Planteur MM-2001

Communiqué Fenix Numéro MM-001

COMMUNIQUÉ FENIX

Figure 1

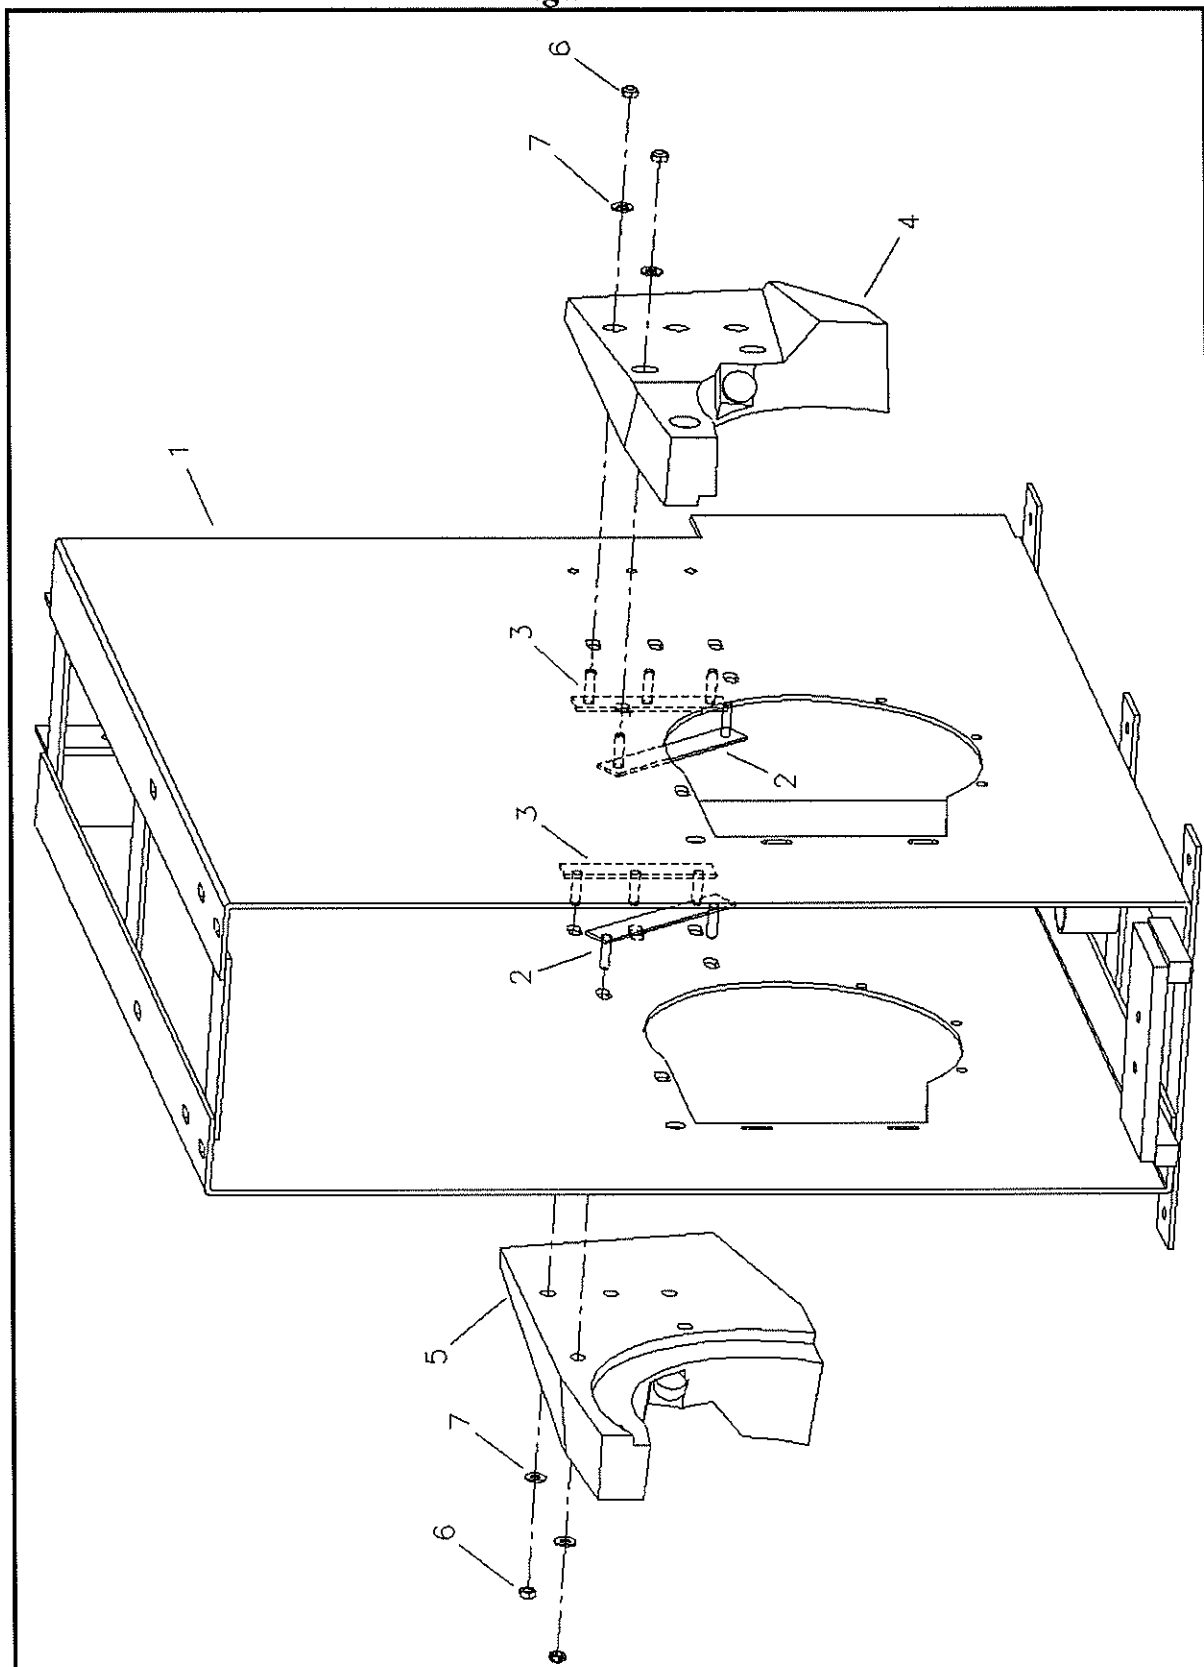
À partir du planteur MM-2001 portant le numéro de série MM-01269, nous avons ajouter deux renforts sur les postes de ravitaillement du carrousel (302-8500-00).

Cette mesure a été jugée nécessaire a la suite du bris de certain poste de ravitaillement du carrousel (302-8500-00). Veuillez prendre note qu'il est possible d'effectuer cette modification même si le poste de ravitaillement du carrousel (302-8500-00) n'est pas endommagé.

- 1- Retirer le « Slide Guide, Top » (303-8510-00).
- 2- Re-installer le « Slide Guide Top » avec le « Shim Absorber » (304-8545-00) et le « Staging Frame Brace » (302-8545-00) a l'aide des boulons indiqués (**Figure 1 & 3**)
- 3- Fixer le « Staging Frame Brace » (302-8540-00) sur le « Staging frame Brace » (302-8545-00).
- 4- Déplacer les pièces 302-8540-00 et 302-8545-00 (du haut vers le bas / d'avant en arrière) jusqu'à ce que la tête de la quilles soit supportée par la tige ainsi que le renfort 302-8540-00.
